ARRANKUDIAGAKO ELIZALDE PRESTUAREN
UDALA
AYUNTAMIENTO DE LA N. ANTEIGLESIA
DE
ARRANKUDIAGA
(BIZKAIA)

ESTADO REFORMADO
PROPUESTA
PLANTA GENERAL ACTUACION

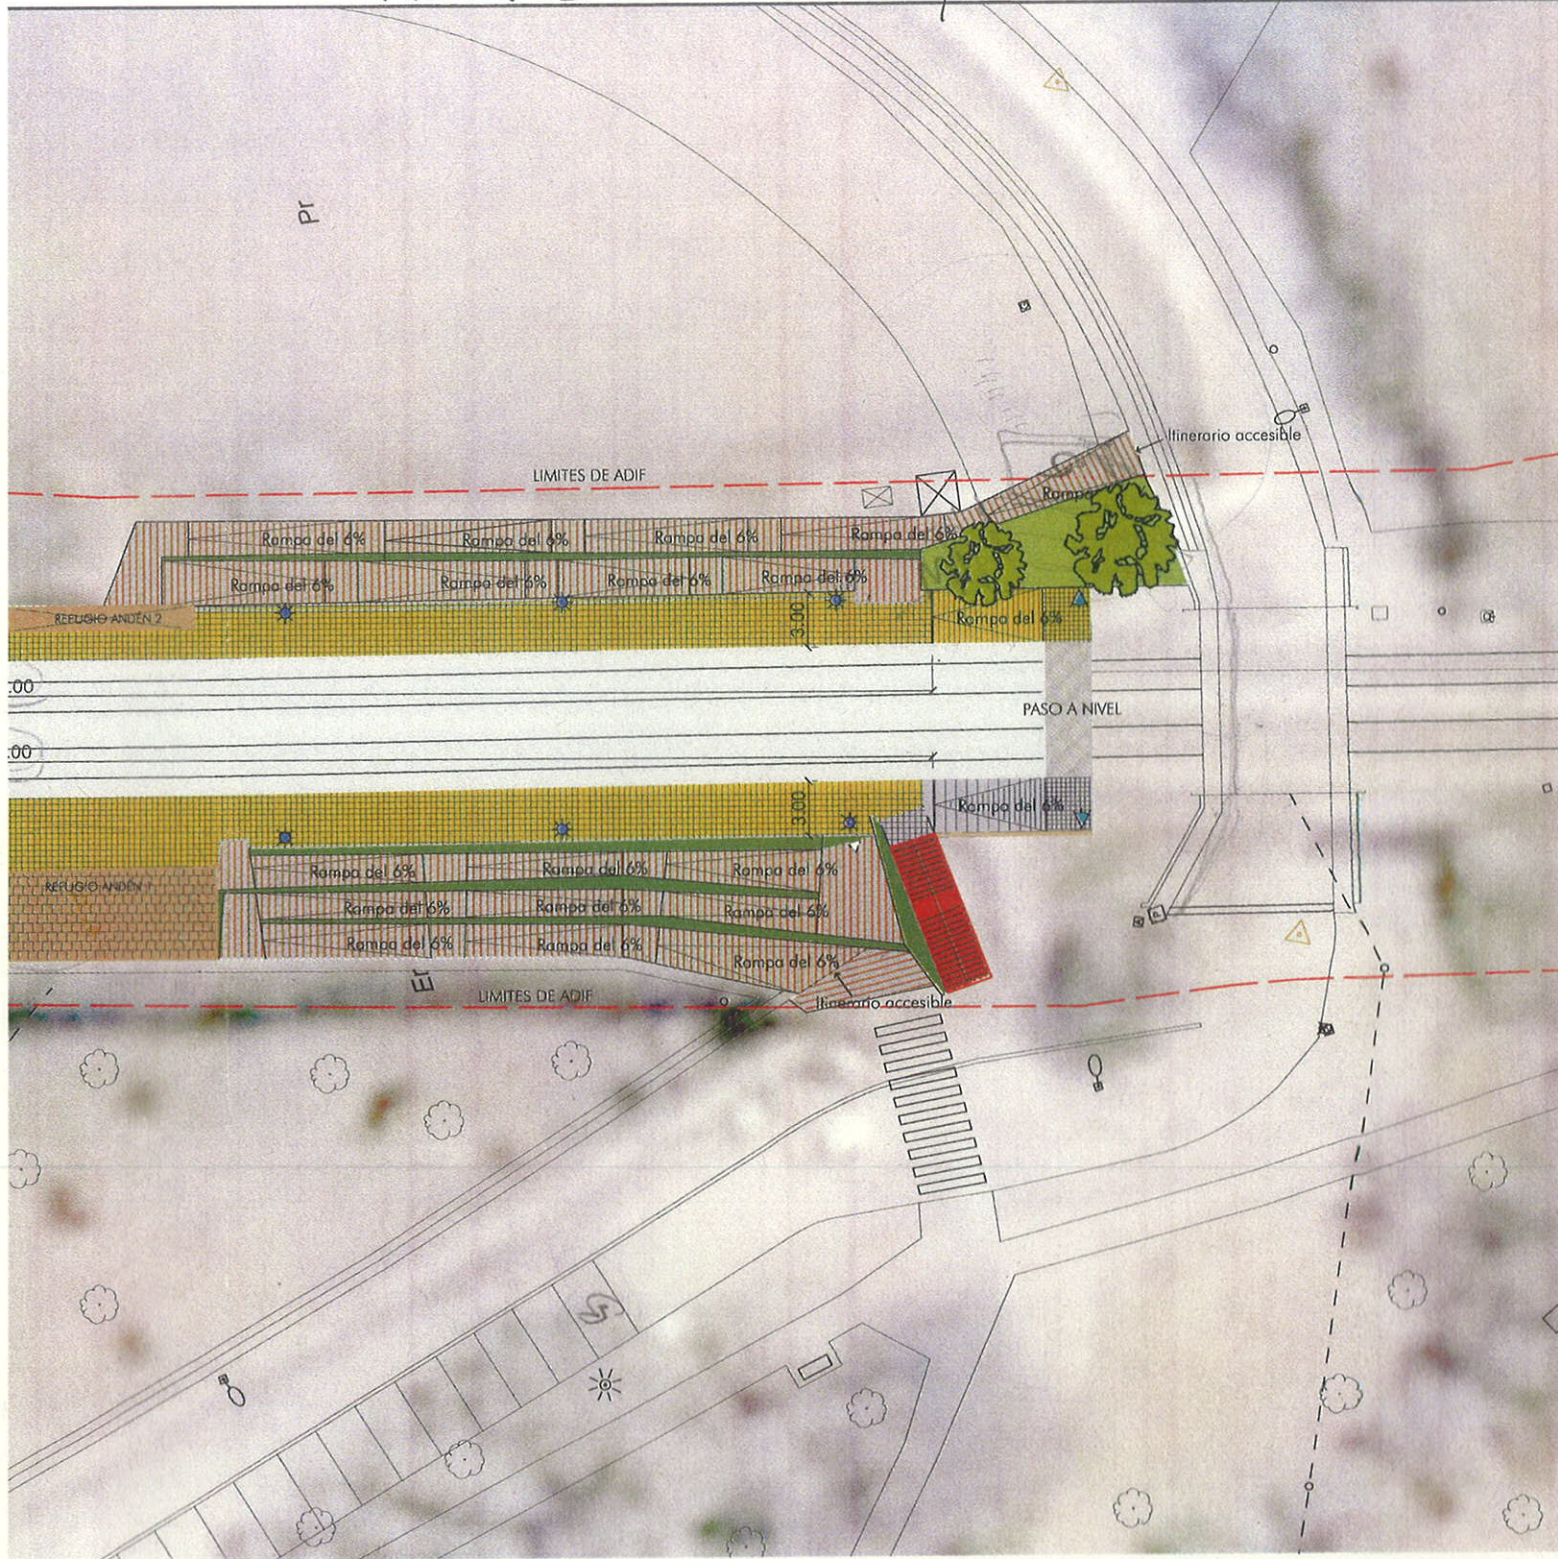
En el estudio de esta acera y como consecuencia del desarrollo de la misma hemos visto que es posible realizar los accesos a la estación con una solución más simple que la que propusiste en la reunión que mantuvimos.- Te envío adjunta la propuesta.-

Creemos que es una solución más sencilla y más económica que facilitará la realización de la obra por vuestra parte y a la vez hará más cómodo el acceso de los usuarios a la estación.-
